43F-10-018

## 不具合連絡書

客先名 SMK株式会社(富山事業所) 連絡者名 館様

図番 / 品名 415CFP-104-52F / 0.5mm PITCH FPC CN CONTACT A

略図(必要な場合のみ)

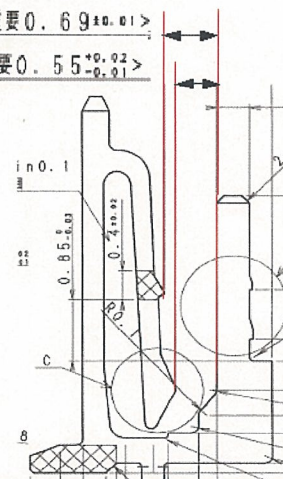
寸法不良

規格寸法	①0.69(±0.01)	②0.55(+0.02/-0.01)
		0.70~0.68	0.57~0.54
実測値	n=1	0.645	0.488
	n=2	0.649	0.481
	n=3	0.656	0.496

①<重要0.69 $\pm$ 0.01>②<重要0.55 $\pm$ 0.02>

品質異常改善通知書発行

回答期限: 11月4日迄
